BRANDTEKNISK NOTAT

ALDERSRO PLEJECENTER: NR 4 (CENTERDEL) OG NR 8 (DEMENSAFSNIT)

Projektnavn **Svendborg kommune – Udredning brandforhold ved 2 plejehjem**

Dato **2023-08-14**

Figur 3 – Demensafsnit – 1. sal

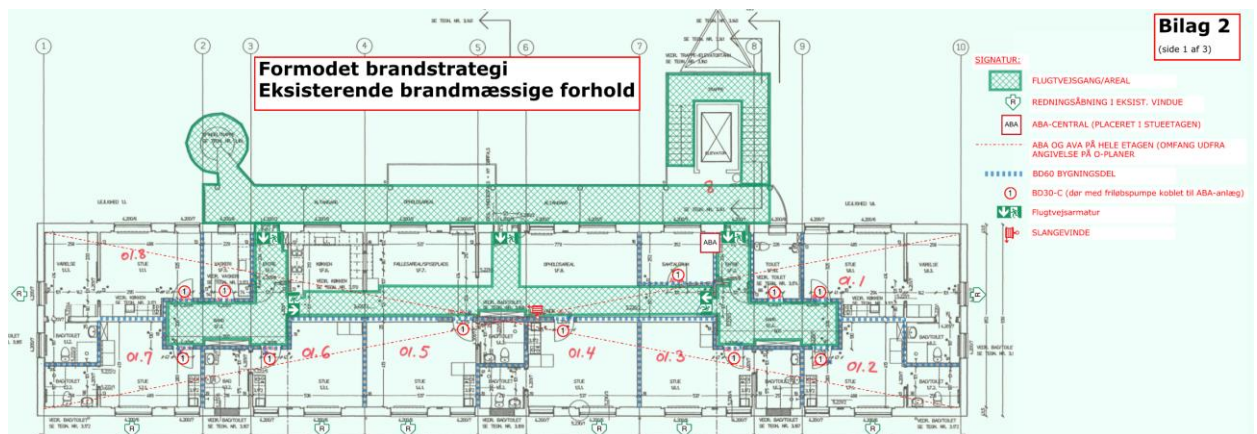
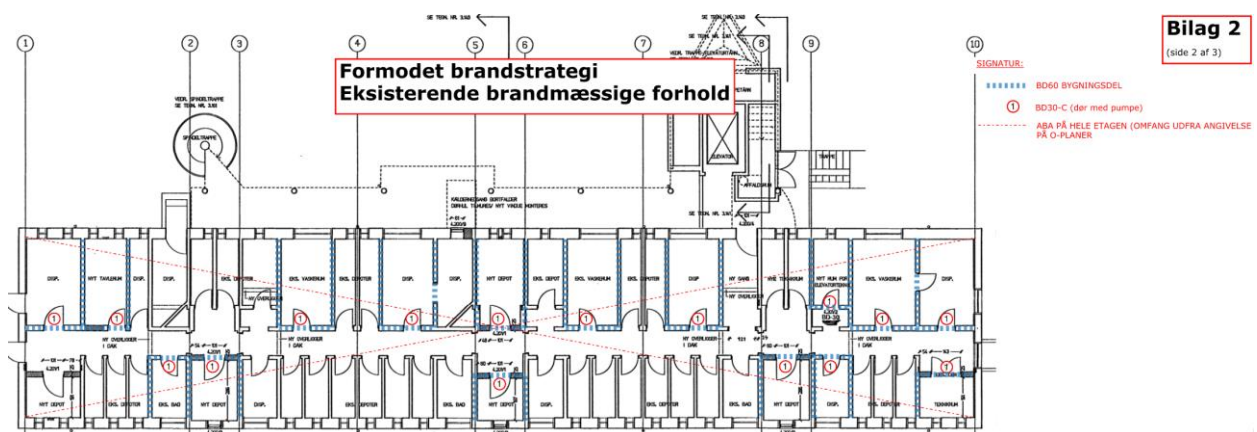
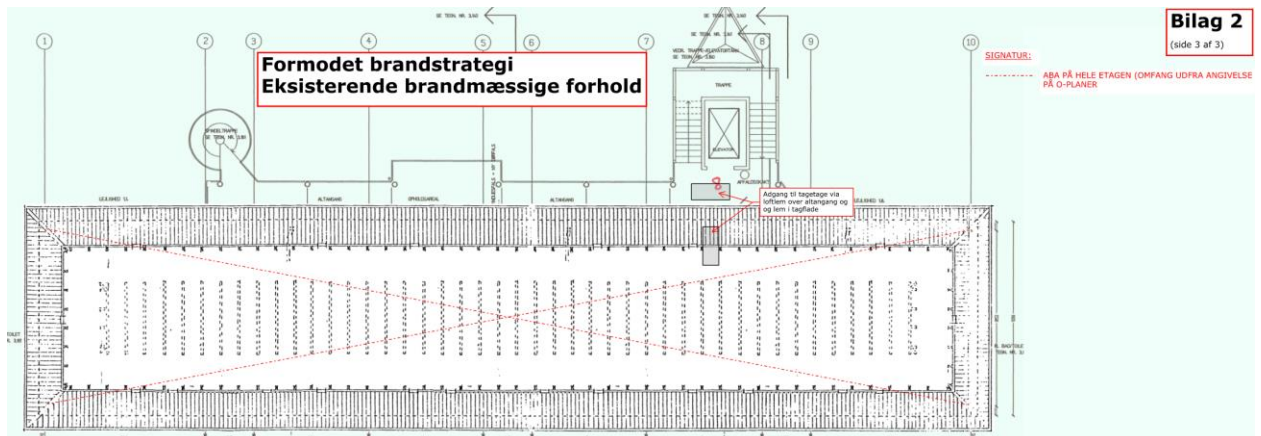
Eksist. etagedæk er BD60, dog krævet/aftalt opgraderet til BD90 lignende forhold, i forbindelse med myndighedsbehandlingen i 1992.

I forbindelse med indretningen til demensboliger i 1992, er der etableret udvendige altangange, med flugtvejstrapper i begge ender af altangangen.

Alle boenheder og opholdsrum har flugtvej via fællesområdet samt redningsåbning i facade.

Nedenfor på Figur 3 ses nuværende brandplan for demensafsnit 1. sal, kælder samt tagetage, hvor brandceller mv. er angivet ud fra klassifikationen på døren til rummet – skitserne er vedlagt som bilag 2.
